TOTO

# 新商品 だより

NEW  
2019  
2

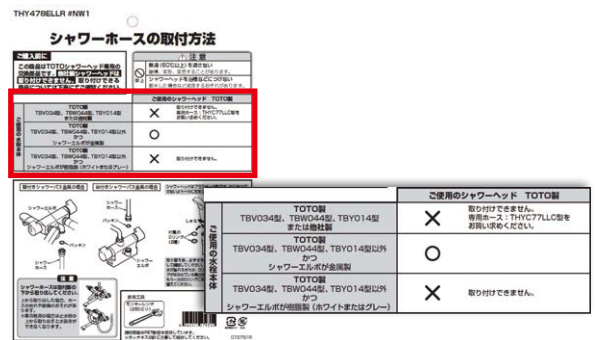
■台紙裏面の説明内容(水栓金具本体適合メーカー表)を変更します

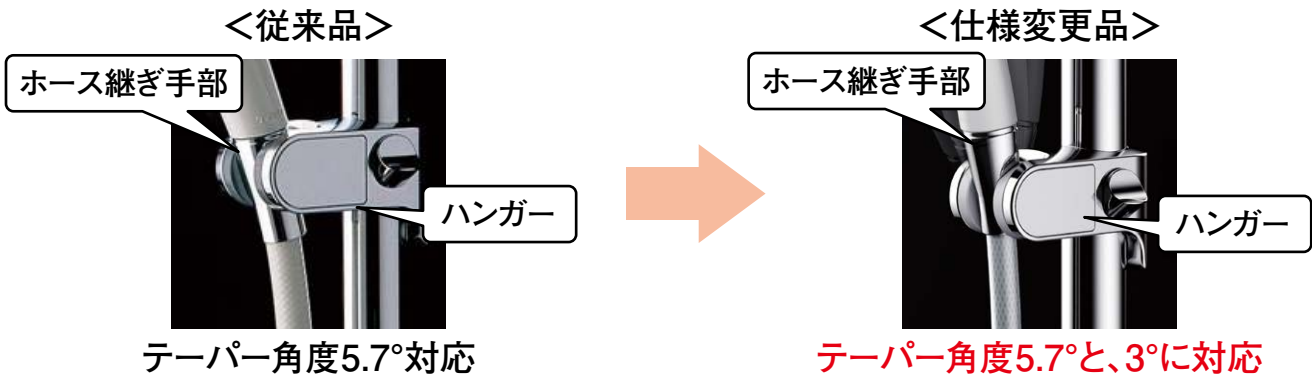
■テーパ角度3°にも対応できるように変更し、継ぎ手の見え方が変わります

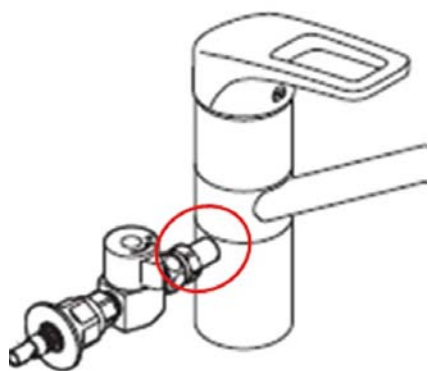
■アダプター内に逆止弁を追加した仕様に変更になります(下図青部分)

シングルレバー混合水栓TKS05309には、必ず逆止弁付きのTHF22R、THF23R、THF23-1Rをご選定ください。

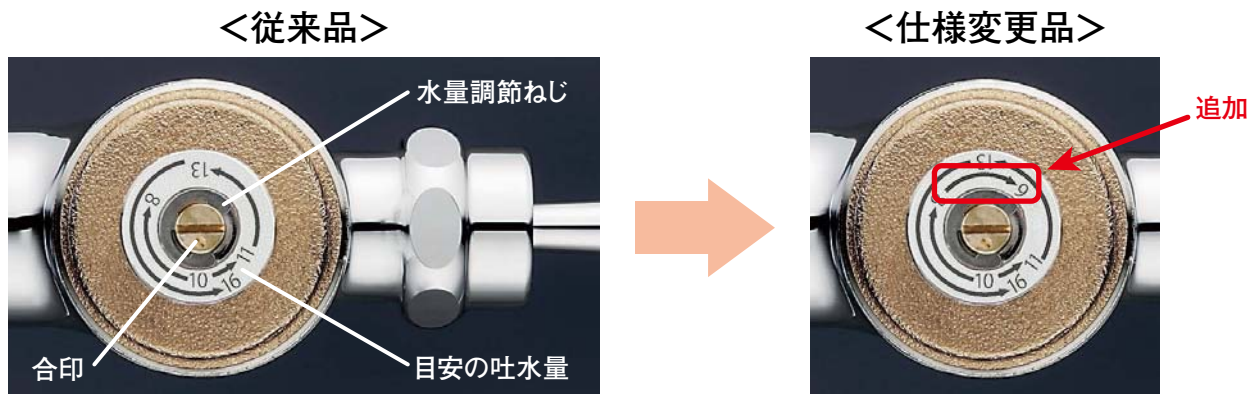
■大便器(C550系)の便器標準洗浄水量を、大8L、小6Lから**大6L、小5L**に変更します。JIS区分がC1810Rから、該当区分なしとなります。

■オートクリーンCおよびフラッシュバルブの便器標準洗浄水量※の調節範囲を、大8～16L、小6～10Lから**大6～16L、小5～10L**に変更します。

■オートクリーンCおよびフラッシュバルブの水量ラベルに、「5」※1、「6」※2を追加します。

※工場出荷時は、従来通り大10L、小7Lの設定です。セットする大便器や汚物流しの標準洗浄水量に合わせて、現場にて設定ください。

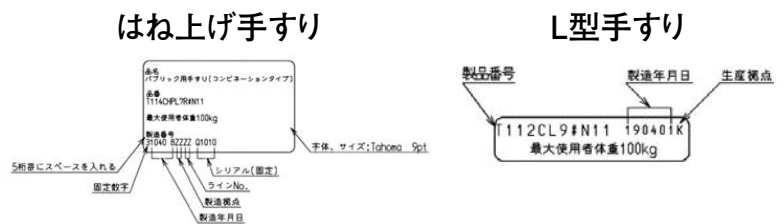
■はね上げ手すり、L型手すり共に本体へ製品品番ラベル(JIS仕様)を添付追加します。

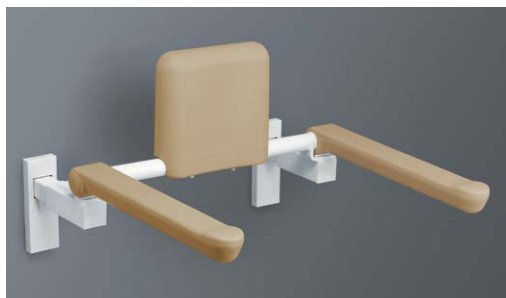
■木部の材質を変更します(木目が若干異なります)

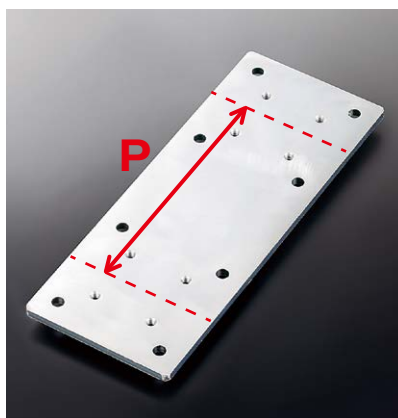
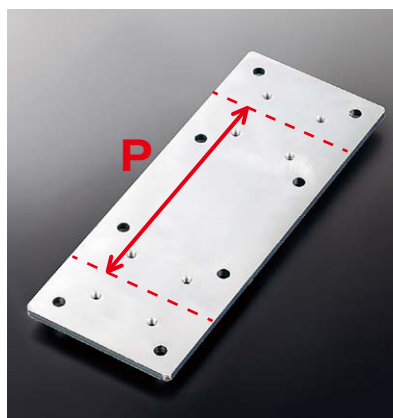
■ボルト穴のピッチが変更となります

P=160mm

P=150mm

※本号P.7~8で紹介した「パブリック用手すり」JIS対応の新商品に  
従来品の取付プレートはご使用いただけません。

**正** ■サザナPタイプ温度調節ハンドル回転方向変更(詳細)

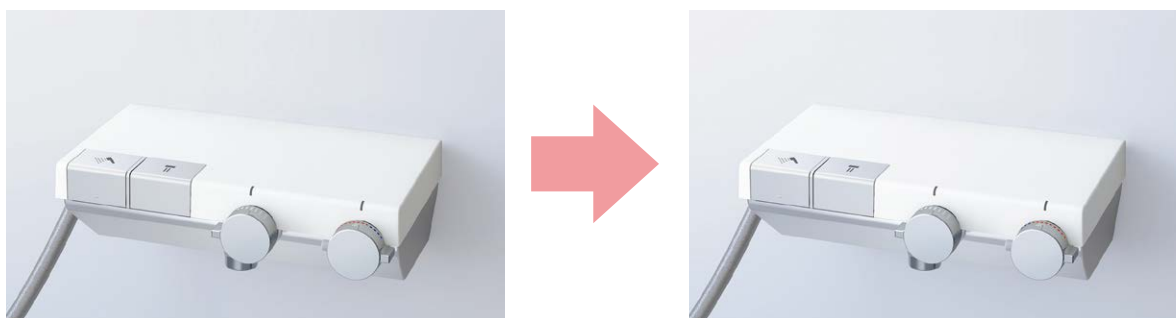
訂正事項 :48ページ目  
サザナPタイプ温度調節回転方向

<p>温度調節 (熱くする場合)右回転 (冷たくする場合)左回転</p>	<p>温度調節 (熱くする場合)左回転 (冷たくする場合)右回転</p>
--	--
